Věc : Předložení projednaných změn akce: „III/211 4 Okružní křižovatka Plzeňská - Polní - Ke Kasárnům, Mariánské Lázně“

III/211 4 Okružní křižovatka Plzeňská - Polní - Ke Kasárnům, Mariánské Lázně

Požadavek zhotovitele na změnu č. 1

Požadavek zhotovitele na změnu č. 2

Příprava náhradní autobusové zastávky

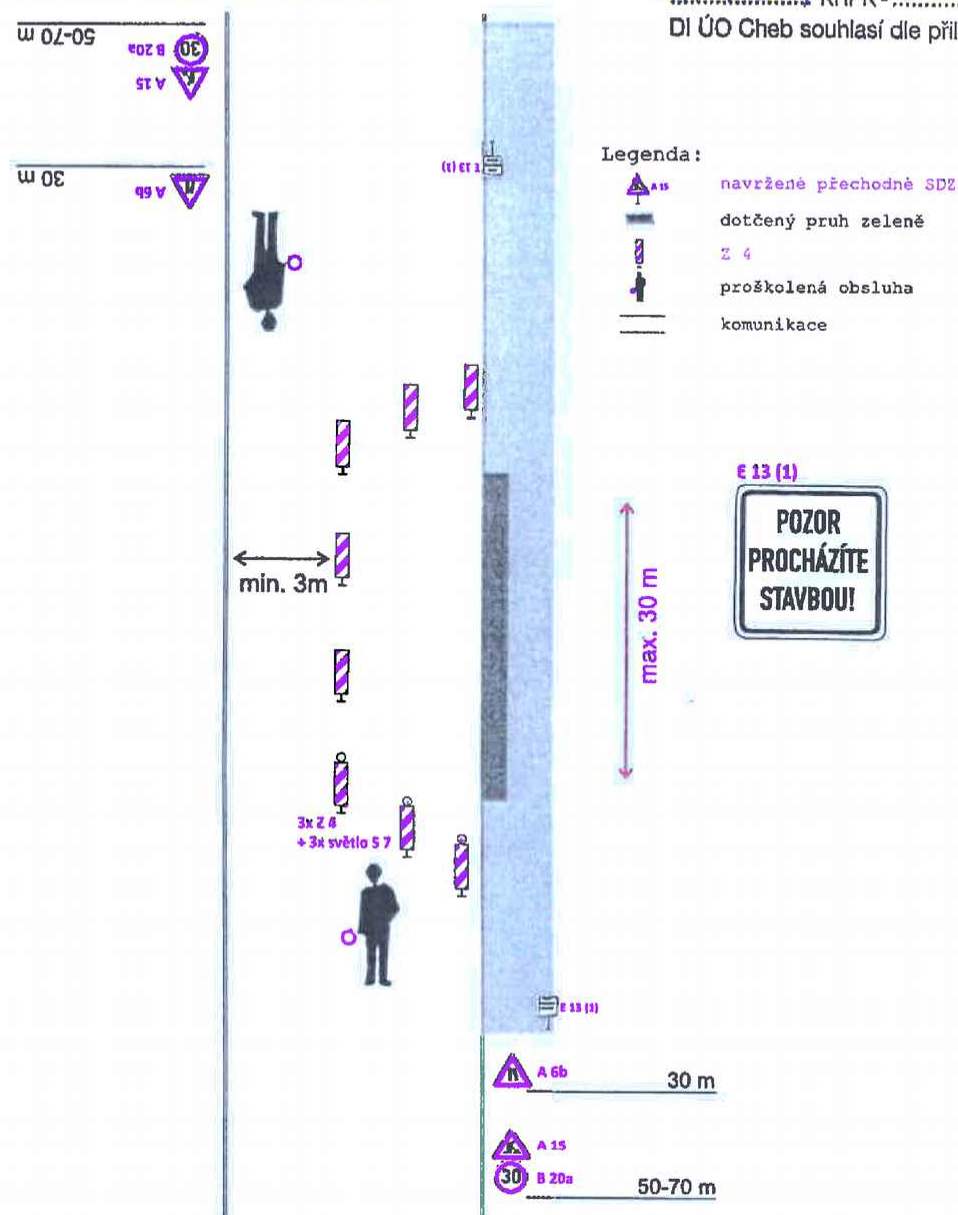
Pro splnění požadavku orgánů státní správy je vyšší počet DZ, nově přidané VDZ, zbudování koridorů pro pěší, realizace přemístění 2x autobusové zastávky pro cestující.

Dle grafické části PD – DIO bylo uvažováno s etapizací – 3. Etapy za označeny pomocí DZ Z4 a semaforové sestavy.

Uvažované DIO stavby „III/211 4 Okružní křižovatka Plzeňská - Polní - Ke Kasárnům, Mariánské Lázně“ respektovalo etapizaci výstavby. Na základě podání žádosti k realizaci bylo správními orgány určeno zbudování koridorů pro pěší, přemístění autobusových zastávek, třicestný semafor pro řízení dopravy. Zpracované a odsouhlasené DIO ze dne 26.3.2024 č.j. KRPK-59510/2023-190206, Rozhodnutí č.j. ODSHSA/24/2589-3/OK.

V rámci pracovního místa dojde k odbagrování pruhu zeleně mezi chodníkem a komunikací a následně pokládce provizorního zpevněného povrchu.

Pracovní místo bude dlouhé max. 30m.

Provoz bude řízen pracovníky, kteří budou prokazatelně řádně poučeni, proškolení a označeni v souladu s vyhl. číslo 294/2015 Sb.

Zbývající šířka komunikace bude minimálně 3m.
